Reykjavík, 26. ágúst 2026
USK25120362

Ármúli 28-30 - Nýtt deiliskipulag

Umsögn Heilbrigðiseftirlits Reykjavíkur um mál nr. 592/2026 í skipulagsgátt, Ármúli 28-30 - USK25120362. Nýtt deiliskipulag.

Ármúli 28-30 – Svör við athugasemdum

1. Ath. Sturla Orri Arinbjarnarson:

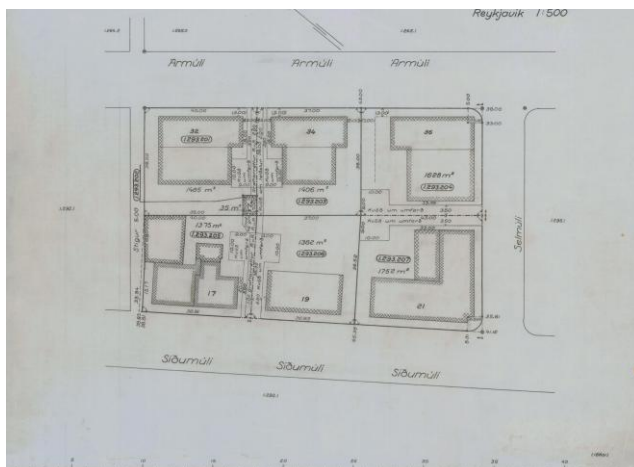
Samgöngu og bílastæðamál

Bílastæði eru ekki talin næg fyrir skólann og líklegt talið að stæði við Ármúla 32 verði notuð. Öryggi barna á milli húsa við Ármúla 28-30 og Ármúla 32 um stíg þar sagt ábótavant og að gangbraut í framhaldi stígs við Ármúla sé ósamþykkt og hindri umferð milli húsa. Hætta stafi af umferð um þann stíg og að lokun hans hindri aðgengi vegna atvinnustarfssemi húsanna.

Aðkoma slökkviliðs, rýming og brunavarnir

Gagnrýnt er að aðkoma að skóla fyrir slökkviliðsbíla er skert með breytingum á húsinu og að það sé ekki að sjá hvar safnstaður barna og starfsmanna eigi að vera vegna rýmingar. Einnig er bent á kröfur um brunavarnir og notkunarflokka í byggingarreglugerð er varðar skólastarfssemi.

Starfsemi skóla og reglugerð um gerð og búnað grunnskólahúsnæðis og skólalóða

Staðsetning og umbúnaður vegna skólastarfsemi í húsnæði Ármúla 28-30 og lóð þar um kring er dregin í efa, sérstaklega út frá reglugerð 657/2009. Skólalóð skuli vera afmörkuð og hún ekki talin geta uppfyllt öryggiskröfur eða velferð starfsfólks og nemenda og að skólinn eigi að uppfylla þær kröfur sem til hans eru gerðar. Frekar er mælt með viðbyggingu við Álftamýrarskóla.

Samhliða gerð deiliskipulags var unnið samgöngumat fyrir skólann og bílastæðamat hluti þess og er þörf á bílastæðu fyrir starfsemina uppfyllt samkvæmt því. Annars eru þá einnig bílastæði í göturými utan lóða sem geta nýst frekar en að bílastæði á öðrum lóðum verði notuð. Stígur er skilgreindur á milli húsanna Ármúla 30 og Ármúla 32 samkvæmt gildandi mæliblaði fyrir Ármúla 32 og er hann utan lóðar.

Deiliskipulagsbreytingar ná ekki til þess stígs en upplegg og meðmæli samgöngumats gerir það að vísu. Stígur á þeim stað er ekki breyting frá gildandi stöðu miðað við mæliblað og bætir til muna gönguleiðir í gegnum Múlana og frá almenningssamgöngum við Suðurlandsbraut. Sú notkun sem verið hefur um stíg og umferð um hann ásamt bílastæðum sem lögð voru út frá stígunum er því ekki í samræmi við gildandi lóðarblöð.

Brunahönnuðir frá Öruggr verkfræðistofu sendu inn minnisblað til svara athugasemdum dagsett 6. ágúst 2026 (3000-003-MIN-009-V01) og er það lagt inn með þessari umsögn. Minnisblað svarar athugasemdum ágætlega en framfylgd brunahönnunar er svo einnig á hönnunarstigi bygginga og fer byggingarfulltrúi fram á þau gögn við mat á uppdráttum.

Athugasemdir og regluverk sem nefnd eru eiga að mestu ekki við tillögu til deiliskipulags. Skólahverfi Álftamýraskóla er mjög stórt og með uppbyggingu austast í því, í Múlunum og Skeifunni, er staðsetning Ármúla 28-30 talin mjög góð til að taka við eldri nemendum grunnskólans. Tenging við almenningssamgöngur um stíg að Suðurlandsbraut er einnig góð frá lóðinni og göngutengin við eldra íbúðarhverfi stendur þá einnig til bóta. Í þegar byggðu umhverfi sem hér á við er ekki hlaupið að því að finna lausnir fyrir skólastarfsemi og staðsetning talin falla nokkuð vel að þörfum miðað við fyrri ástæður. Þær kröfur sem gerðar eru til skóla verða tryggðar í áframhaldandi hönnun og vinnu að húsnæðinu og tryggja deild framkvæmda og viðhalds ásamt skóla- og frístundasviði að húsnæði uppfylli þar til gerðar kröfur áður en skólahald hefst.
